Modifica PTCP_MB
Confronto tra PTCP vigente e proposta di modifica

Elab.: SITL_MB
Scala: 1:5.000 - 13 ottobre 2015

- Ambiti destinati all'attività agricola di interesse strategico (art. 6)
- Ambiti di interesse provinciale (art. 34)
- Rete verde di ricomposizione paesaggistica (art.31)

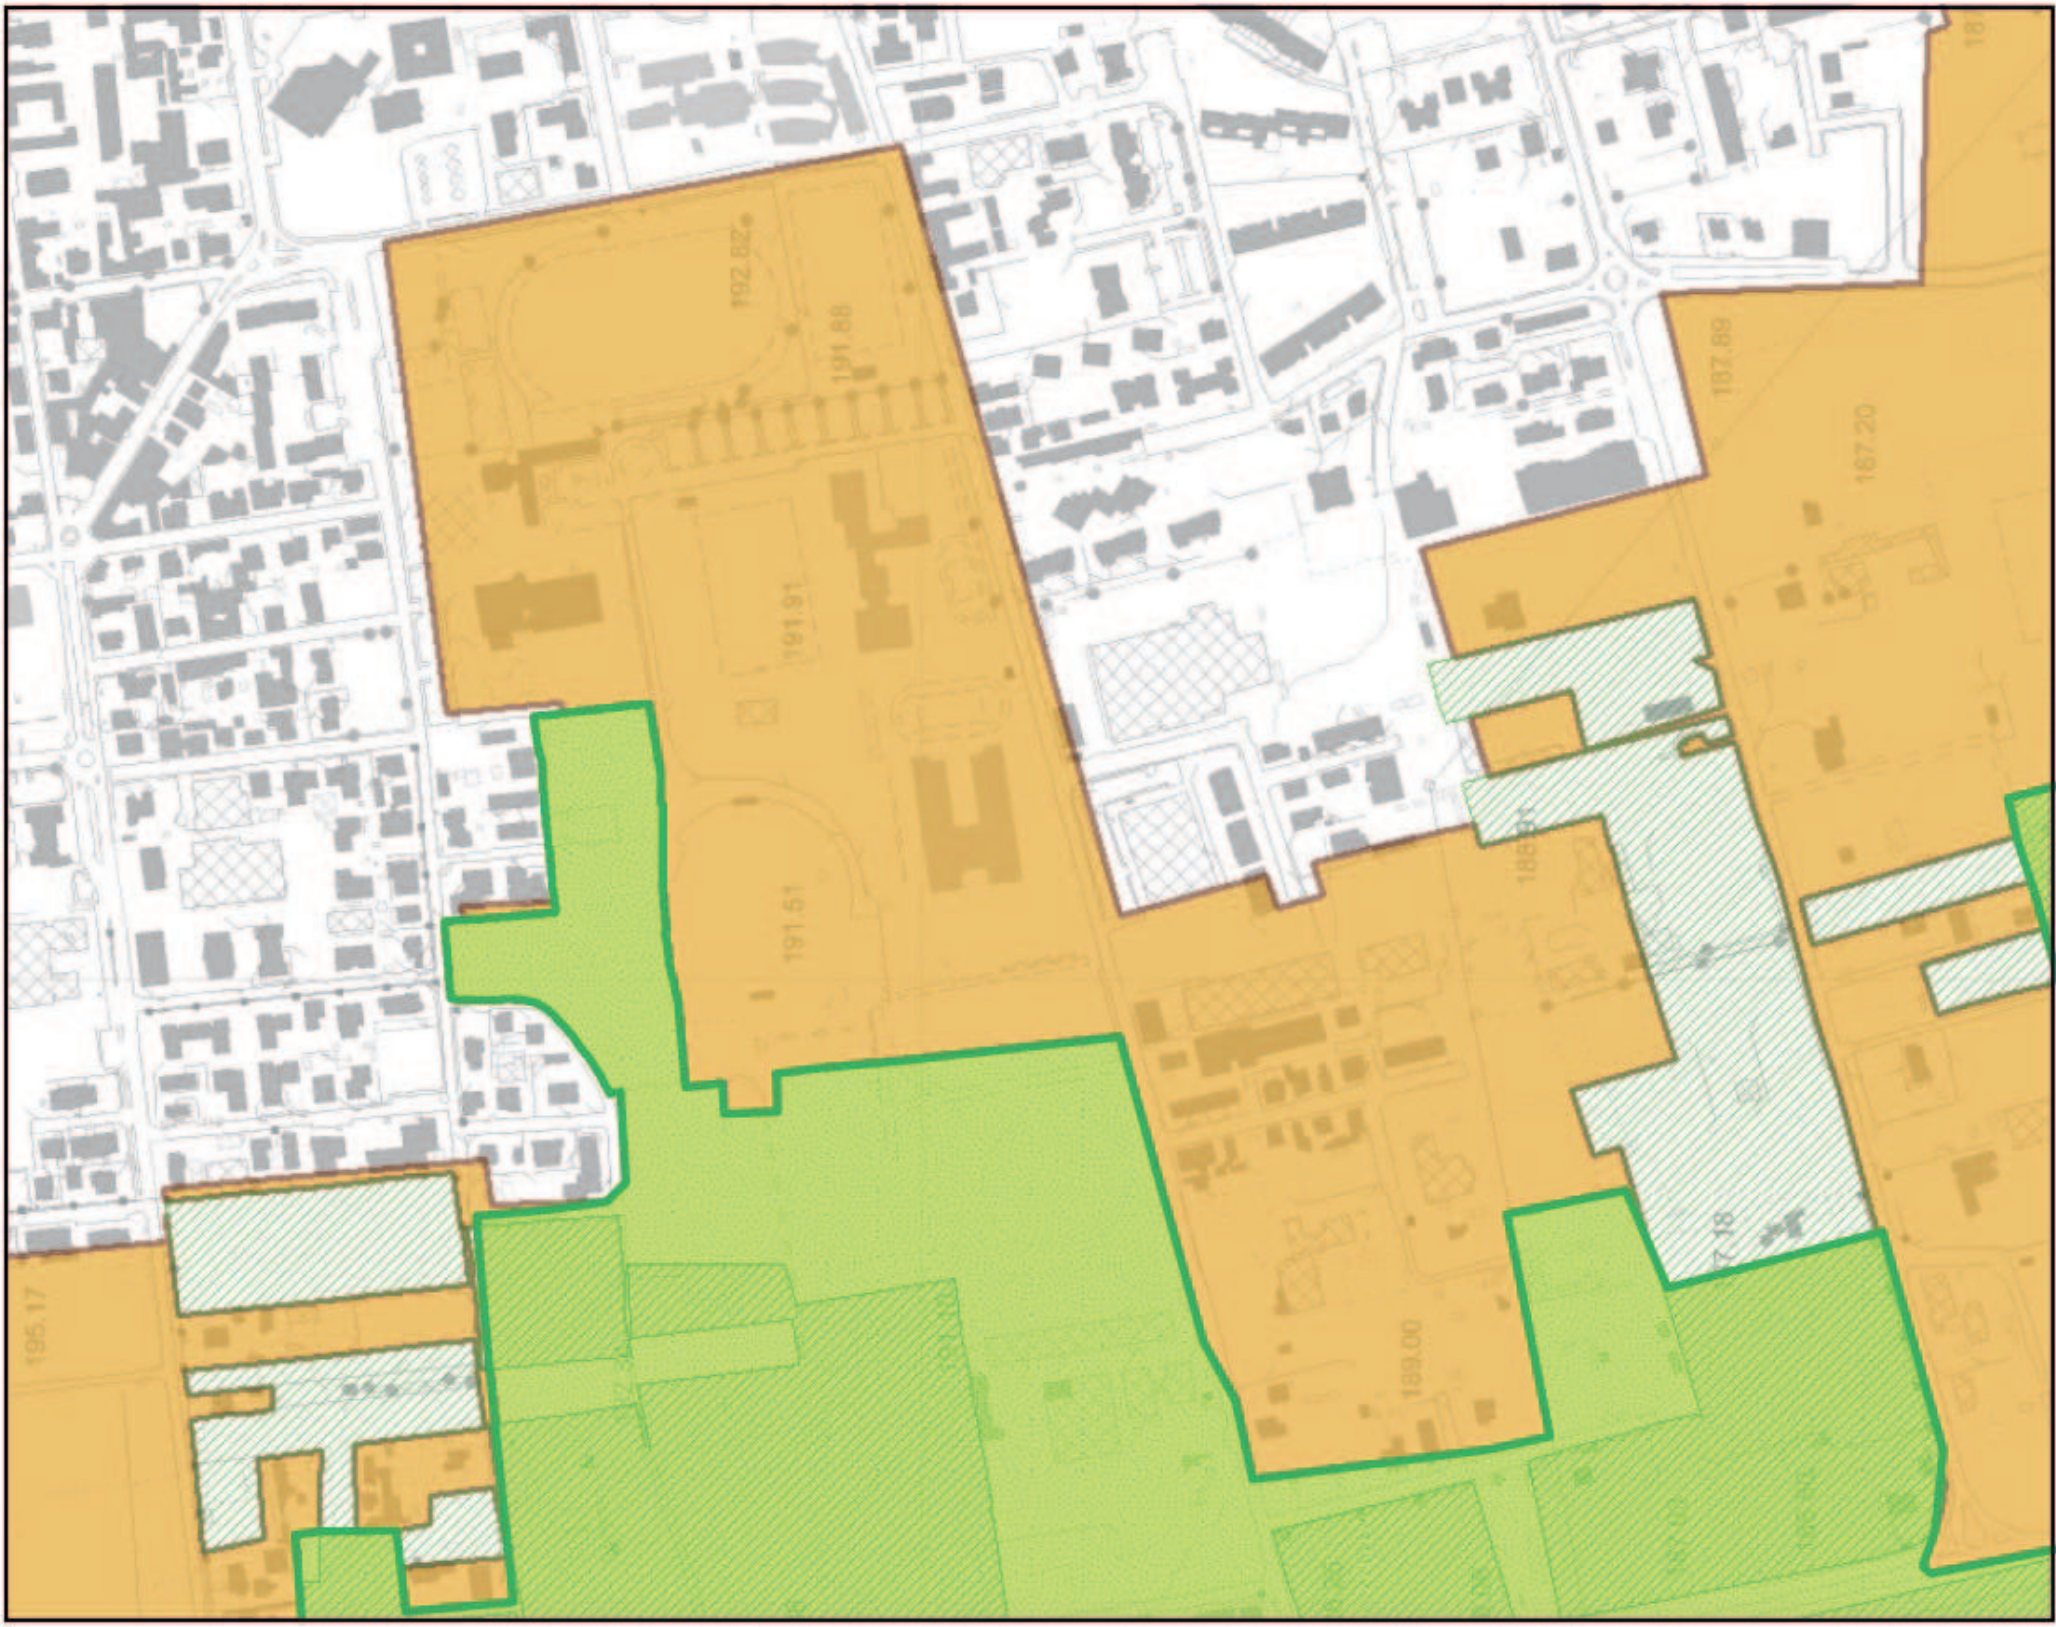
- Perimetro ambito di interesse provinciale interessato da modifica (AIPm)
- Aree aggiunte all'AIPm del PTCP vigente (e sottratte alla Rete verde) mq 702
- Aree aggiunte alla Rete verde del PTCP vigente (e sottratte in massima parte all'AIPm) mq 19.881
